RESOLUCIÓN No. 00768

POR LA CUAL SE OTORGA PERMISO DE OCUPACIÓN DE CAUCE Y SE TOMAN OTRAS DETERMINACIONES

EL DIRECTOR DE CONTROL AMBIENTAL DE LA SECRETARÍA DISTRITAL DE AMBIENTE

Imagen No. 2. Ubicación de soporte para proteger el cauce del canal Arzobispo en el desarrollo de la obra de construcción del muro de contención.

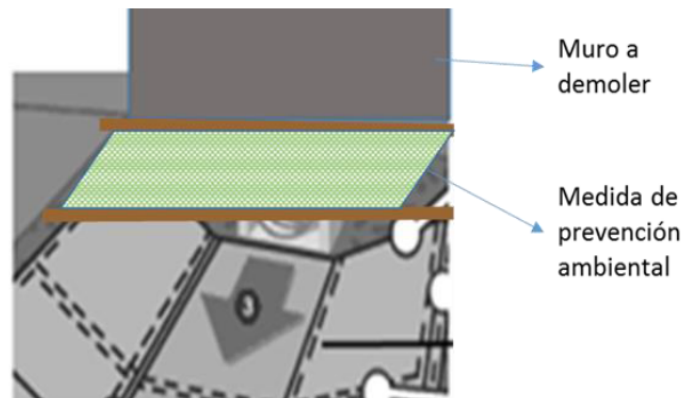
Se instalará madera rolliza transversal al canal para soportar la malla metálica con Polisombra verde y así prevenir caída de material de demolición al cauce del canal arzobispo (Imagen No. 2).

- El Instituto de Desarrollo Urbano -IDU deberá dar cumplimiento a las Medidas de Manejo Ambiental en cada una de las fichas presentadas ante la Secretaría Distrital de Ambiente y demás recomendaciones que considere necesarias la autoridad ambiental, en virtud a minimizar y controlar los impactos al ambiente y al entorno, ocasionados por el desarrollo de las obras.
- El Instituto de Desarrollo Urbano –IDU deberá implementar las formaletas (o medida de protección del cauce) como mínimo en los 2 metros siguientes al muro

de contención y la misma debe presentar una protección frontal para evitar la caída de material hacia el cauce del canal Arzobispo.

Imagen No. 4. Ubicación de los puntos de intervención del muro de contención.

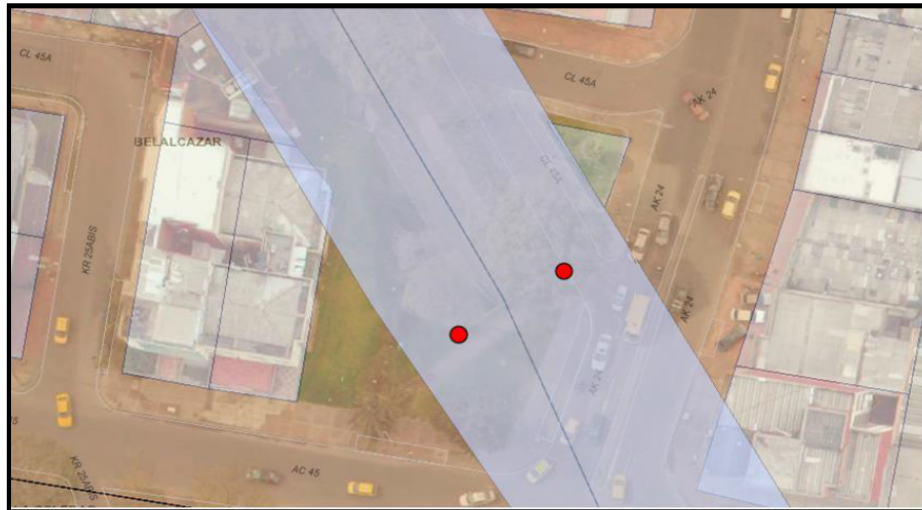
Este permiso se otorga exclusivamente para la ocupación del cauce del canal Arzobispo a la altura de las siguientes coordenadas (Tabla 1):

El presente permiso de ocupación de cauce –POC es de carácter temporal y se otorga un plazo de dos (2) meses para la ejecución de las obras de reconstrucción y reforzamiento del muro de contención ubicado en los puntos descritos anteriormente.
